改善箇所説明図

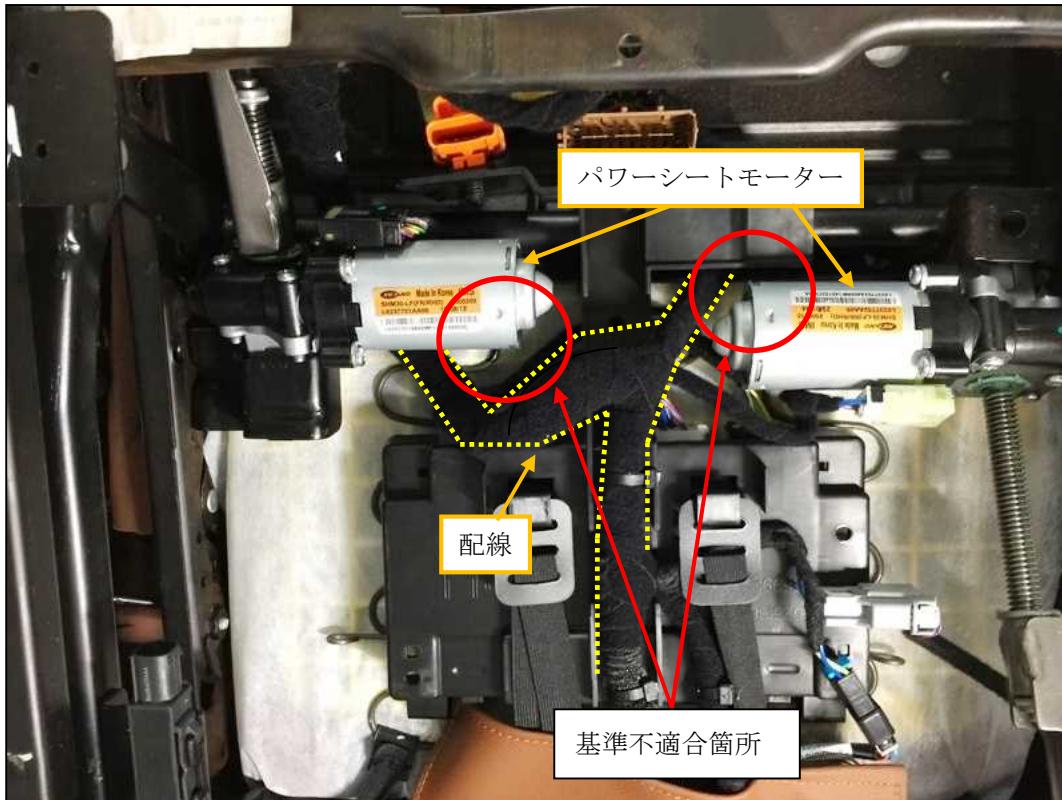
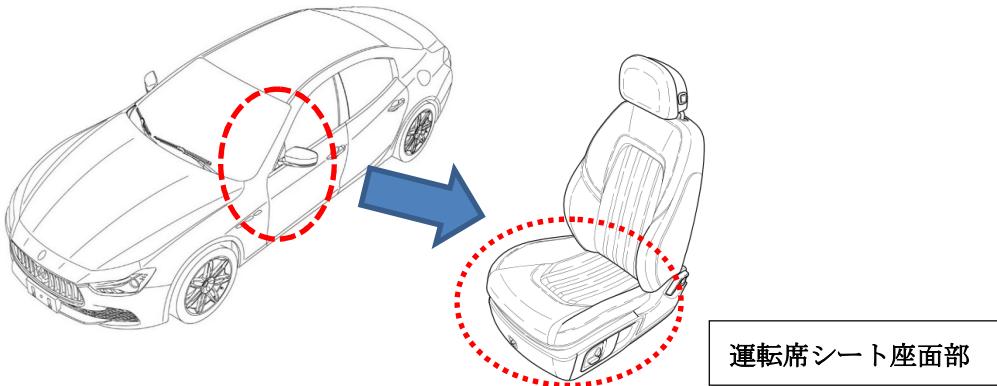
基準不適合箇所

運転者席において、電動調整機構（電動パワーシート）の配線の配索が不適切なため、シートが稼動した際、当該配線がパワーシートモーターの端部と接触することがある。そのため、配線が損傷して短絡し、パワーシートが動かなくなり、最悪の場合、短絡部位が発熱し、火災に至るおそれがある。

改善の内容

全車両、電動パワーシートの配線の配索を変更し、パワーシートモーターの端部に保護材を取り付け、後部ヒューズボックス内のサーキットブレーカーをヒューズに交換する。なお、配線に損傷がある場合は、配線を新品に交換し、パワーシートモーターの端部に保護材を取り付け、後部ヒューズボックス内のサーキットブレーカーをヒューズに交換する。
